GRÉSILLEMENT DANS LA PLANCHE DE BORD CÔTÉ GAUCHE

CITROËN	<i>INFO'RAPID</i>	XANTIA II 8
DEPARTEMENT APRES VENTE QUALITE VEHICULES	<i>FILIALES/DR</i> <i>Responsable des ateliers</i> <i>Réparateurs Agréés Citroën</i>	N°44

CITROEN XANTIA phase 2 - Tous Types.

Figure: : D3AQ008P

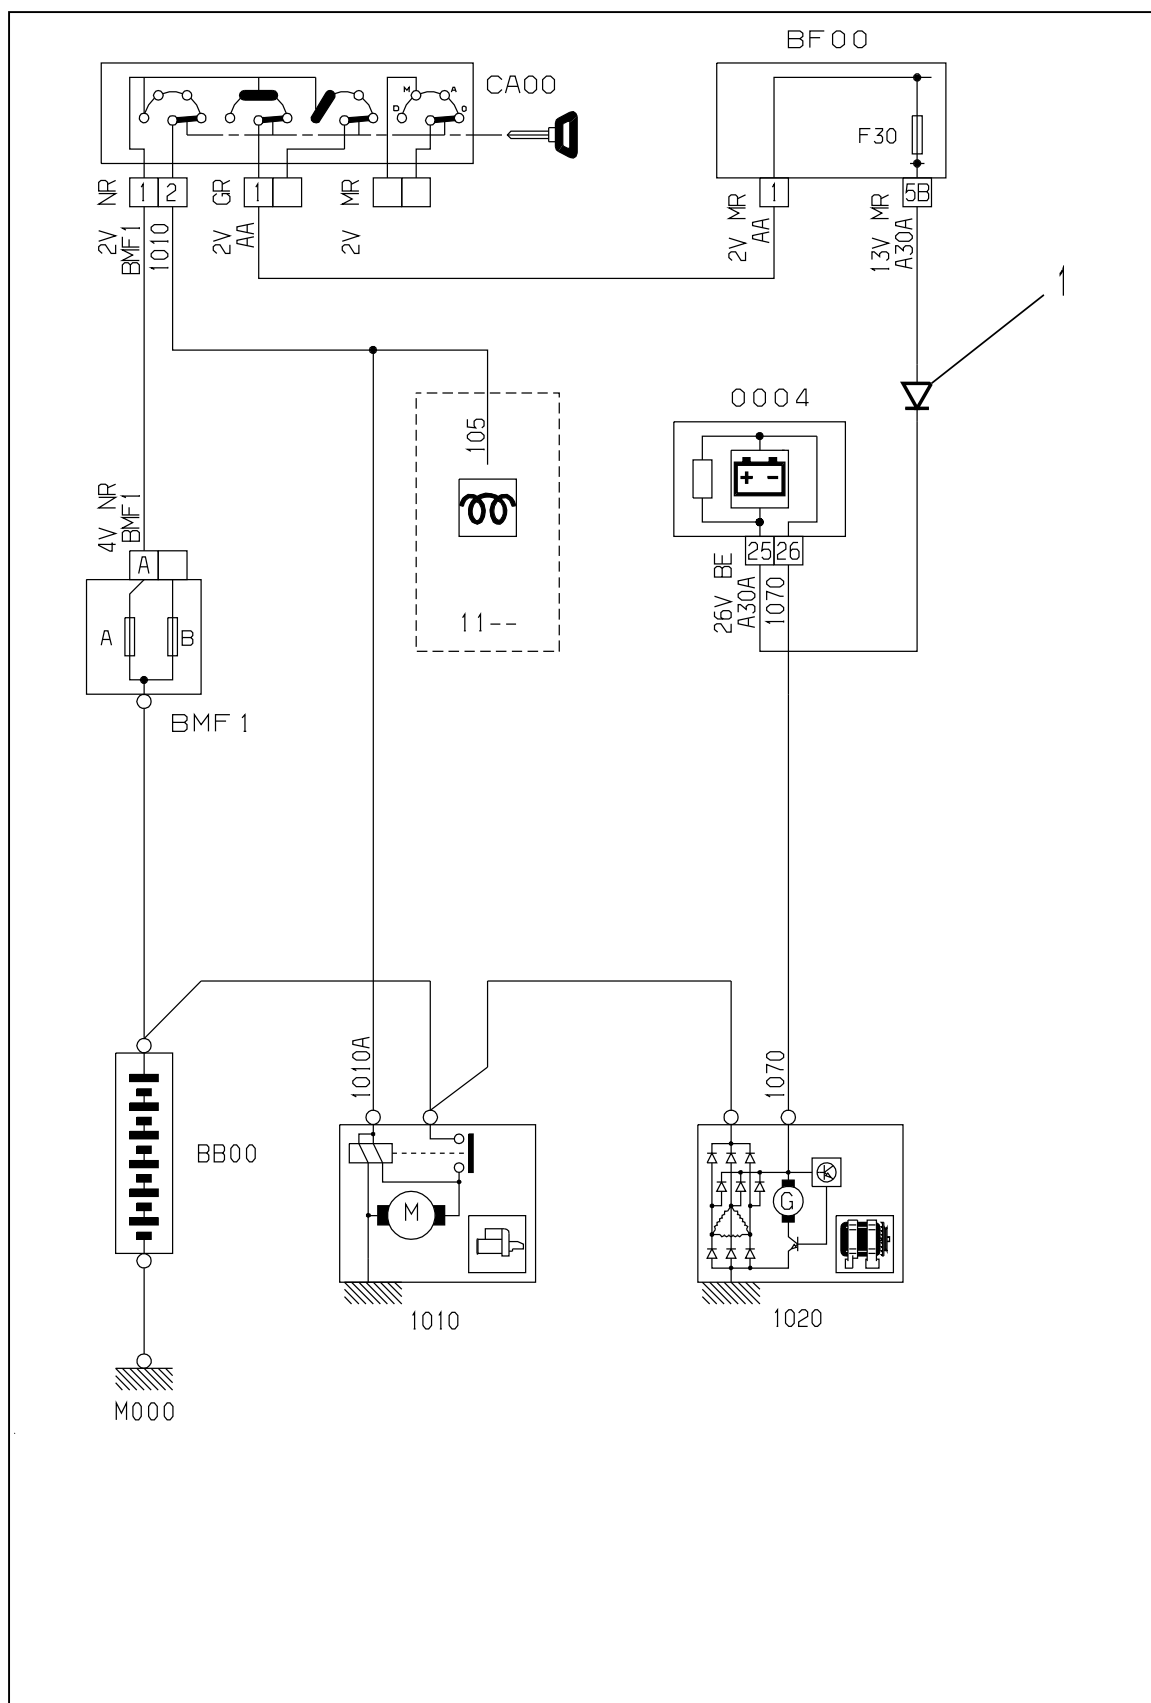
Grésillement provenant de la partie inférieure de la planche de bord, côté gauche, lors de l'arrêt du moteur avec indicateur de direction en fonctionnement.

Le bruit est provoqué par la centrale clignotante qui est traversée par un courant de retour venant de l'alternateur à l'arrêt du moteur.

Poser une diode dans le circuit pour supprimer le courant de retour.

Se procurer aux Pièces de Rechange une diode, Ref. 6555 QG.
Ouvrir la trappe de la boîte à fusibles et dégrafer le support des fusibles.
Déclipper le connecteur 13 voies marron, à l'arrière du support des fusibles.
Couper le fil en voie 5 B à 3 cm du connecteur.
Équiper le fil côté connecteur d'un clip CP6 et le fil côté faisceau d'un clip CP5.
Connecter la diode et la maintenir par un collier plastique sur le faisceau.
Remettre en place le connecteur 13 voies marron.
Verrouiller le support des fusibles et fermer la trappe.
